**OFÍCIO: 111/2025-UEP/PROSAP**

**ASSUNTO:** 2º TAC ao Contrato Nº 20230319.

## PARECER TÉCNICO

**ASSUNTO:** 2º TAC – ACRÉSCIMO DE ITENS (QUANTITATIVOS E QUALITATIVOS) E PRAZO.

Figura 03 – Escavação e troca de solo na Rua 120 (Galeria)

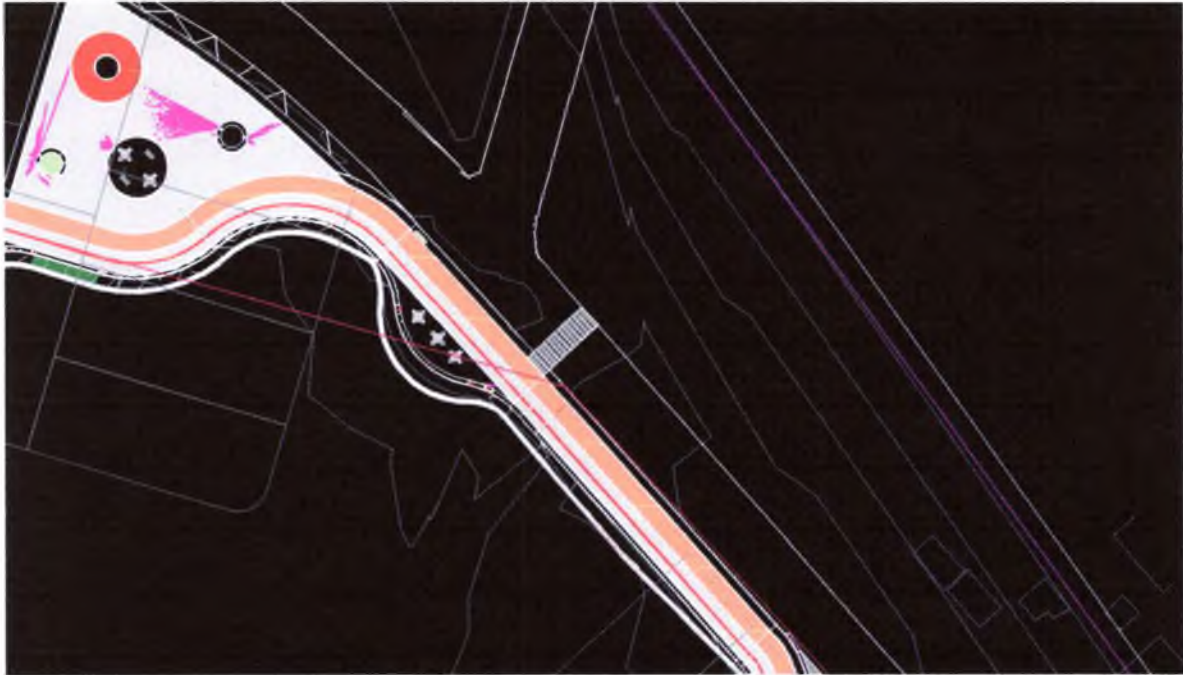
Durante as atividades de campo e análise da topografia local, verificou-se que o subleito natural da Rua 120 encontra-se constituído predominantemente por camadas de solo aluvionar de baixa capacidade de suporte, conforme laudos e ensaios prévios realizados no trecho em intervenção.

Tais condições geotécnicas comprometem diretamente a estabilidade e durabilidade da infraestrutura de drenagem profunda, especialmente no que se refere à execução de galeria em concreto armado, cuja implantação exige base estável, nivelada e resistente a recalques diferenciais. A continuidade da galeria depende do rebaixamento controlado da cota de fundo da escavação, o que impõe a remoção das camadas moles e saturadas, seguida da recomposição com material granular compactado dentro dos parâmetros de projeto.

Ademais, a geometria longitudinal e transversal da Rua 120, localizada em trecho de transição de bacia hidrográfica e com incidência de carga urbanística crescente, demanda adaptações no greide e recalibragem dos perfis de taludes e berços de assentamento, de modo a assegurar o desempenho hidráulico e estrutural da galeria e a perfeita integração com os dispositivos de microdrenagem já executados ou projetados.

Portanto, justifica-se tecnicamente a necessidade de acréscimo quantitativo dos itens de terraplanagem (escavação, carga e transporte de material inservível, e fornecimento e compactação de solo de empréstimo) e troca de solo inadequado a fim de garantir a estabilidade

estrutural da galeria e de suas interligações, a mitigação de recalques e colapsos localizados, o atendimento aos parâmetros técnicos do projeto executivo e das normas técnicas aplicáveis, e a prevenção de custos adicionais futuros com manutenção corretiva, recalques ou deslizamentos.

Figura 04 – Traçado da Linha de Recalque (EEE-7D à ETE-RIO VERDE).

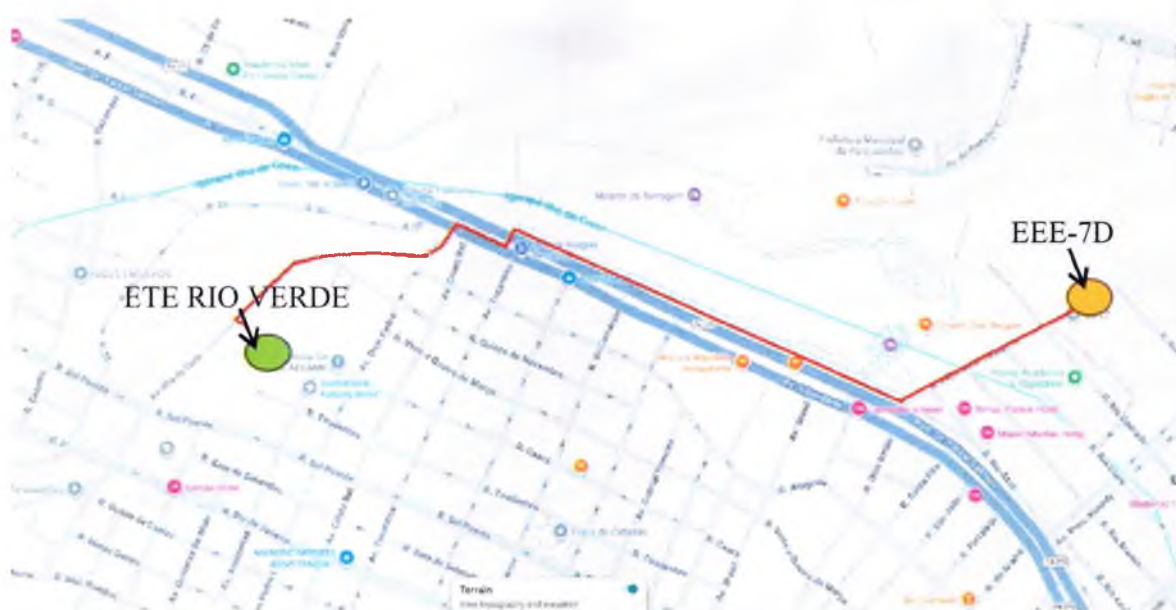
No escopo das obras de esgotamento sanitário previstas para o entorno do Igarapé Ilha do Coco, contempla-se a implantação de redes coletoras e respectivas linhas de recalque destinadas ao transporte de efluentes às Estações de Tratamento. Conforme previsto no projeto executivo, tais linhas têm por função conduzir o esgoto interceptado nas vias marginais até as Estações Elevatórias de Esgoto (EEE), de onde será encaminhado, sob pressão, à Estação de Tratamento de Esgoto (ETE) Rio Verde.

Entretanto, durante a etapa de planejamento executivo da rede de recalque, identificou-se que o traçado originalmente previsto impactaria significativamente o trânsito em vias estruturais da malha urbana, com necessidade de interdições prolongadas em corredores principais da cidade. Visando mitigar os efeitos adversos sobre a mobilidade urbana e reduzir os transtornos à população, a equipe técnica, em conjunto com a fiscalização e a empresa contratada, procedeu à reavaliação da rota, optando por um novo traçado que privilegia vias de menor fluxo e menor interferência funcional.

A alteração do traçado, embora urbanisticamente vantajosa, implicou em variações relevantes no quantitativo de materiais inicialmente estimados, tendo em vista a nova configuração topográfica, hidráulica e geométrica do percurso. Como consequência, houve incremento nas necessidades de peças e conexões especiais, como curvas, luvas, uniões, válvulas de descarga

e ventosas, em função do maior número de mudanças de direção e trechos com desníveis. Além disso, o redesenho da linha exigiu ajustes de profundidade e reconfiguração de câmaras de transição, adequações estas que interferem diretamente nas quantidades de escavação, reaterro, estruturas de suporte e dispositivos de proteção.

Diante desse cenário, justifica-se tecnicamente o aditamento contratual com acréscimo dos itens afetos à linha de recalque, não apenas para garantir a continuidade da obra com menor impacto sobre a malha urbana, mas também para assegurar o pleno funcionamento do sistema de esgotamento sanitário, dentro dos parâmetros técnicos de desempenho e segurança previstos no projeto original.
